Papildoma informacija. Atsakymai į pirkimo dalyvių paklausimus, kurie nebuvo atsakyti nutrauktame *Mokslo paskirties pastato, Odontologijos fakulteto pastato, Sukilėlių pr. 51, Kaunas naujos statybos rangos darbų* pirkime (nutraukto pirkimo CVP IS ID 3417188).

3. Projekto SK dalyje 5_22.575023-TP-SK-2 2psl. nurodyta Cokolio COK-2-3 mazgo vieta

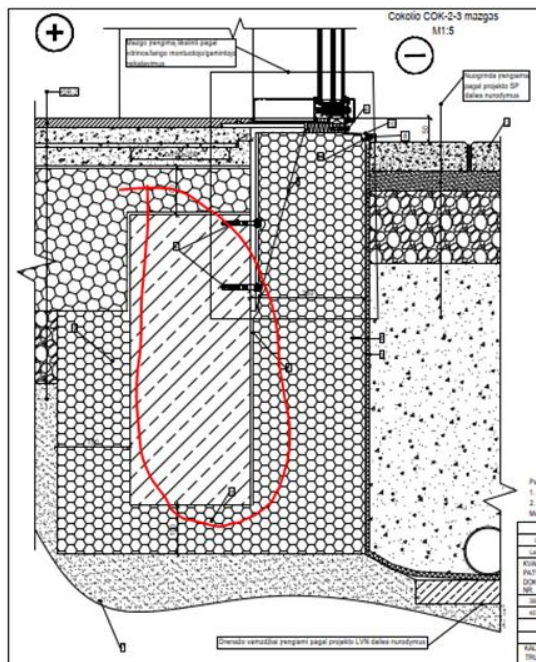
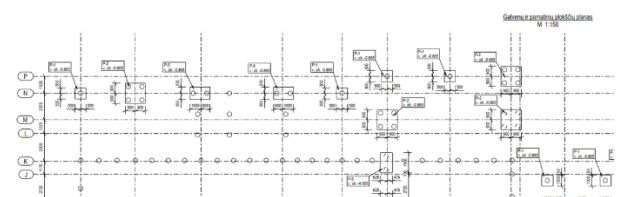
Detalė nurodo sijos/rostverko pašiltinimą:

Bet pamatų planuose nematome pamatinės sijos, nematome ir 3D modeliuose. Prašome patikslinti.

3. Rostverkas turi būti įvertintas detalės COK-2-3 (brėžinys 22.575023-TP-SK.B-D35) kiekyje (nurodytas nurodytas 22.575023-TP-SK.DSŽ, 2 lape.). Rostverkas reikalingas cokolio įrengimui, vitrinų tvirtinimui ir turi būti atitinkamai apšiltintas. Pamatinės sijos skerspjūvio matmenys pateikti brėžinyje TP-SK.B-D35 “Cokolio COK-2-3 mazgas”. Darbo projekte gabaritai gali būti tikslinami.

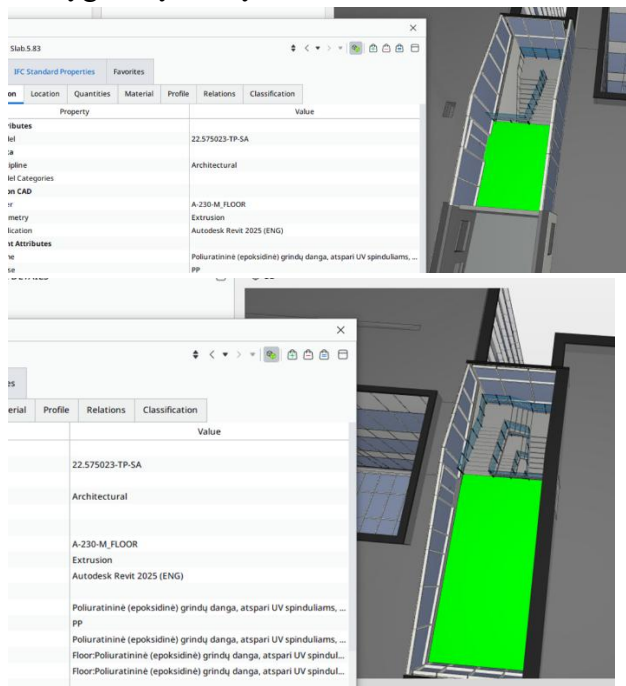
5. Kiekių žiniaraštyje nurodyta:

1.17	Grindų įrengimas pagal detalės GR-2-8 nurodymus	TS-6 TS-10	m ²	84,0
1.19	Grindų įrengimas pagal detalės GR-3-2 nurodymus	TS-10	m ²	182,0

Bet mes nematome kuriose vietose yra šios detalės, aukštų planuose su mazgų ir detalių nužymėjimu šios detalės nepažymėtos, prašome tikslinti?

5. GR-2-8 detalė tai viršutinio aukšto (stogo lygmenyje) grindų detalė laiptinėms (esančių tarp ašių 5-6 ir 12-13). Detaliau brėžiniuose: 22.575023-TP-SK.B-D44

“Stogo vitrinės SVT-1 mazgas”, 22.575023-TP-SK.B-D45 “Stogo vitrinės SVT-2 mazgas”, TP-SK.B-P06 “Stogo planas su mazgų ir detalių nužymėjimu” (A laida).

GR-3-2 - brėžinio 22.575023-TP-SK.B-D19 pastabose nurodyta, detalė skirta grindų ant plieninių antresolės
